改善箇所説明図

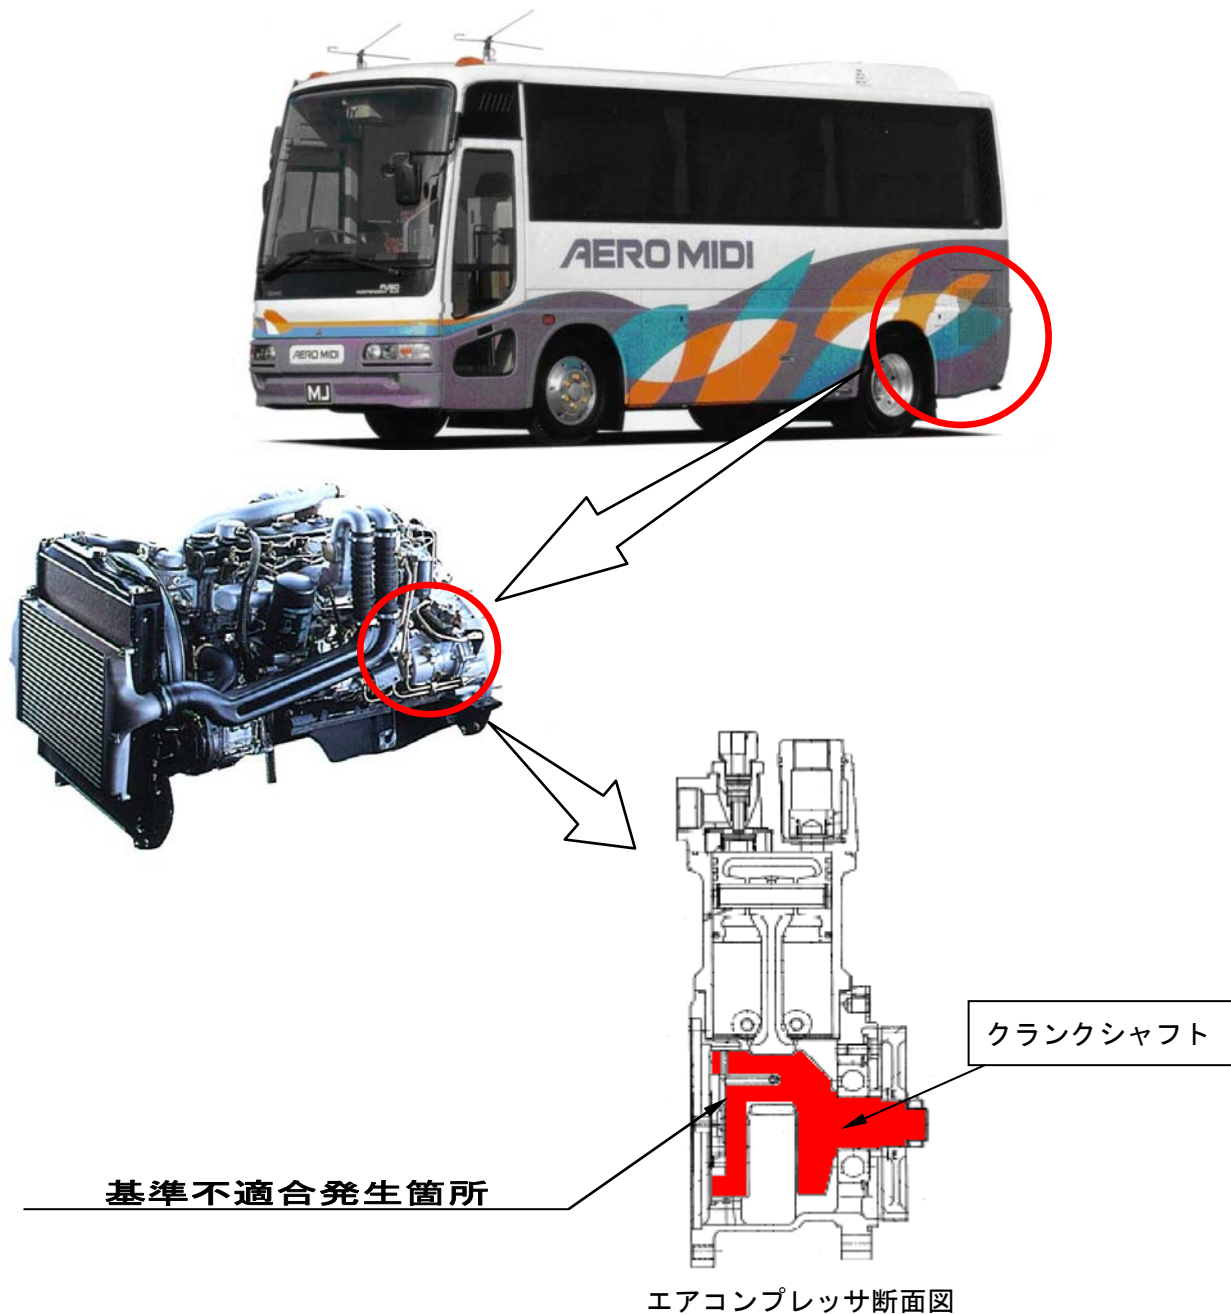
エアコンプレッサの補用品において、誤品のクランクシャフトを払い出したものがある。そのため、エアコンプレッサが潤滑不良になり、最悪の場合、エンジンが停止して再始動不能となるおそれがある。

全車両、エアコンプレッサのクランクシャフトを正規品に交換する。

注：□は、交換部品を示す。
